HENVENDELSER MODTAGET I HØRINGSPERIODEN

FORSLAG TIL TILLÆG 1 TIL LOKALPLAN 531 APOLLOVEJ III

Offentlig høringsperiode fra den 2. februar til den 31. marts 2023.

Tegning 6 - Bebyggelsens ydre fremtræden

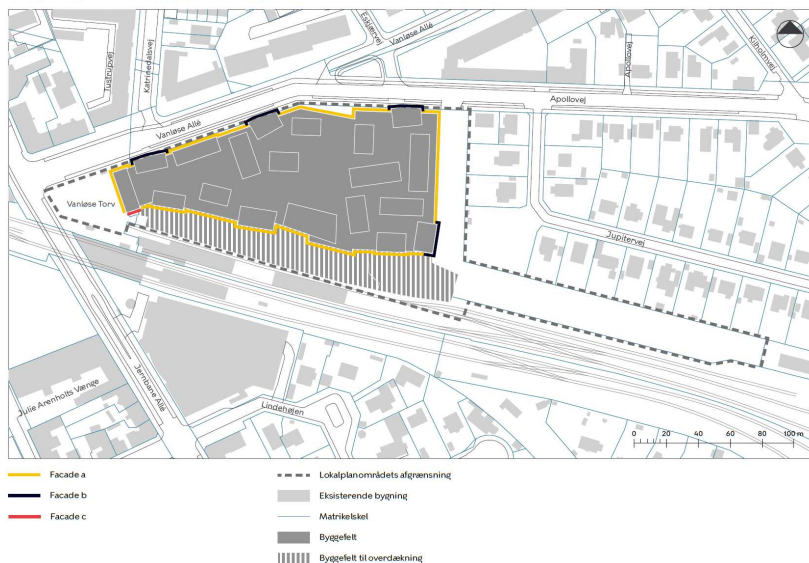
- Vinduer og vinduespartier på facade a, facade b og facade c som vist på tegning 6 skal have en ensartet højde for hver facadedel og etage.*
- Ensartede vinduer og vinduespartier må ikke placeres lodret over hinanden.*
- Vinduer og vinduespartier skal have varierende bredde.*

Bestemmelserne i § 7, stk. 2 giver udfordringer af flere grunde.

På nuværende tidspunkt kan vi ikke konstatere, om det ikke vil være muligt 100 % at iagttage førnævnte bestemmelser i forbindelse med en nyindretning af den eksisterende bebyggelse, hvor meget afhænger af den videre detailprojektering, særligt konstruktive og statiske forhold kan være afgørende for om der kan varieres konsekvens i bredder.

Samtidigt er der ved indretning af (ungdoms)boliger konkrete krav til dagslys i bygningsreglementets § 379, hvilket også giver bindinger.

Københavns Kommune har tidligere redegjort for ønsket om at reducere brugen kompetencenormer, men i den konkrete sag og ikke mindst i forhold til den eksisterende bebyggelse, ser vi det hensigtsmæssige i, at den eksisterende praksis i forhold til at regulerer facaderne opretholdes.

Tegning 7a - Byrum

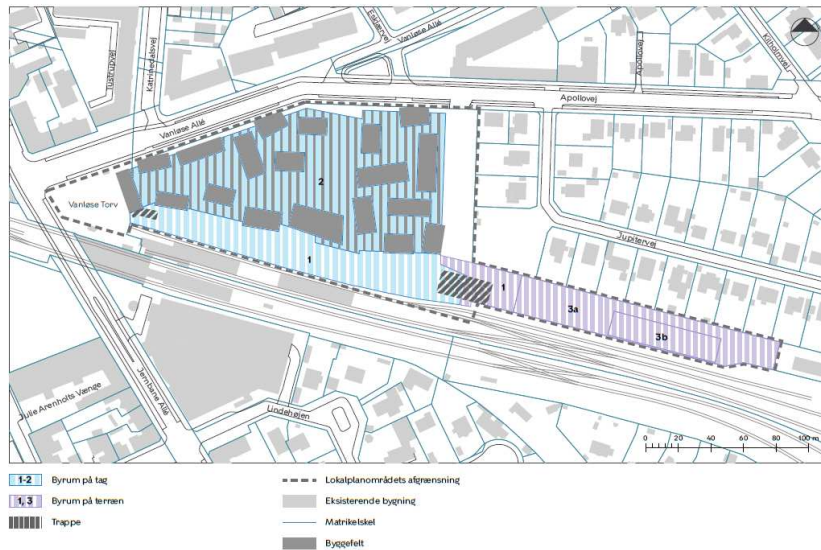
For Byrum 2 gælder Mindst 7,5 % af det på tegning 7a viste areal skal være bede med beplantning.

Maksimalt 750 m² af byrummet må være ovenlys.

Vi mener det er problematisk, at der i førnævnte bestemmelse § 8, stk. 5, litra c, punkt 1 og 2 stilles nye omfangskrav til det allerede eksisterende og godkendte byrum 2 (boligtaget), der i lokalplantillægget ikke skal eller kan udvides.

Fra ejers side er der ingen ønsker eller planer om at etablere flere ovenlys eller reducere allerede etablerede bede med beplantning, og indstiller derfor, at der ikke udarbejdes nye bestemmelser for byrum 2.
